Projet d'aménagement d'un parc photovoltaïque au sol

Commune de Oursbelille (65) déposé par SIAEP Tarbes Nord

**Avis de l'Autorité environnementale
sur le dossier présentant le projet et comprenant l'étude d'impact
(articles L122-1 et suivants du Code de l'environnement)**

N° saisine : 2020-8459
Avis émis le 23 juin 2020
N° MRAe 2020APO43

Figure 2 : Plan de masse du projet (source IDE Environnement)

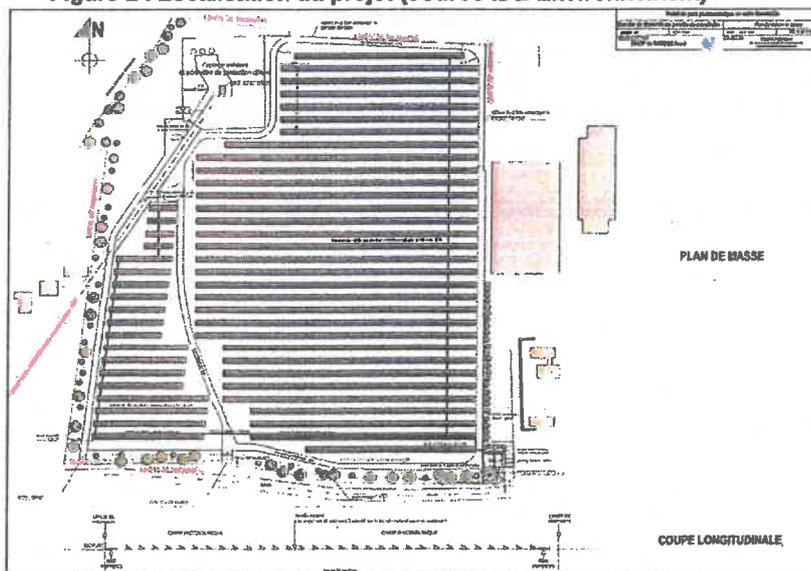
Pour plus de clarté pour le public, la MRAe recommande de calculer les tonnages de CO₂ évités par la création du parc photovoltaïque en considérant l'ensemble du cycle de ce dernier : CO₂ engendré par sa production, son transport et le tonnage de CO₂ évité par la production d'énergie renouvelable.

Compte-tenu de la localisation du projet en périmètre de protection d'un captage AEP, les fondations usuelles par pieux battus ne sont pas recommandées et le choix par le porteur de projet d'une solution de lestage des panneaux par longrine béton permettra de ne pas impacter le sous-sol du site.

Figure 4: Localisation du captage AEP d'Oursbelille et délimitation des périmètres de protection et de l'aire d'alimentation du captage (source : ARS Occitanie)

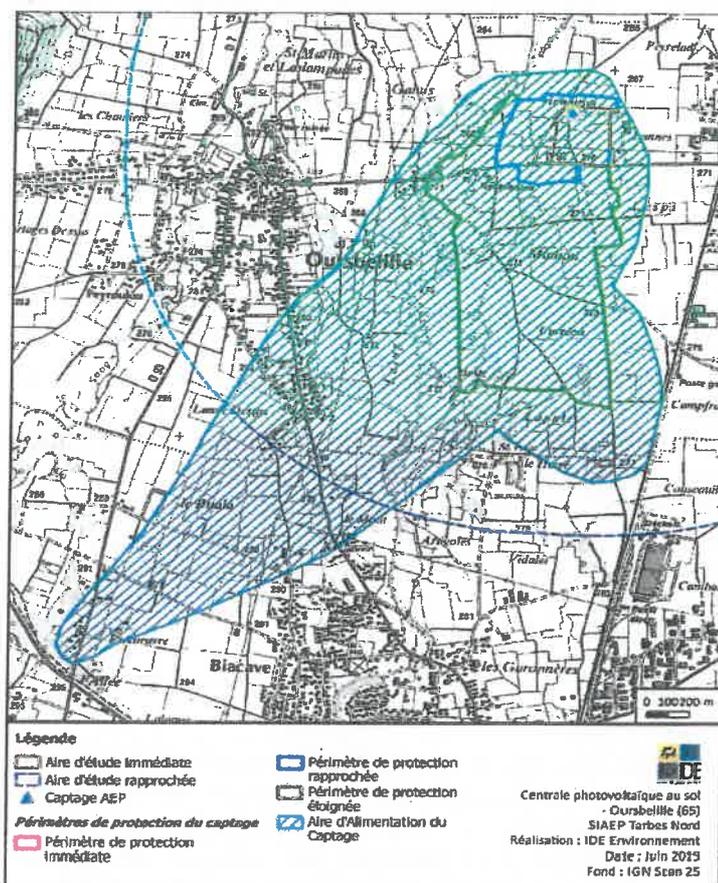
Les mesures proposées pour la préservation appellent à certaines précisions pour s'assurer qu'aucune pollution s'infiltré vers la nappe souterraine. Aussi, la MRAe recommande :

- de préciser les modalités de contrôle, en effet le suivi avec une fréquence hebdomadaire (uniquement en phase chantier) ne permet pas de se prémunir contre un risque de pollution accidentelle qu'il conviendrait d'appréhender ;
- de préciser quel sera le point de référence pour comparer la qualité des eaux souterraines et de détecter une éventuelle pollution à court et moyen terme ;
- de justifier la localisation choisie des piézomètres ;
- de compléter la cartographie de la localisation des piézomètres p.204 avec le sens d'écoulement de la masse d'eau souterraine et de localiser le point de référence.

La MRAe recommande par ailleurs de compléter ce volet en étudiant le ruissellement des eaux sur le site et d'étudier la possibilité de mise en place de fossé ou de drain pour permettre l'écoulement des eaux météoriques et de limiter les points bas et accumulation d'eau sur le site.
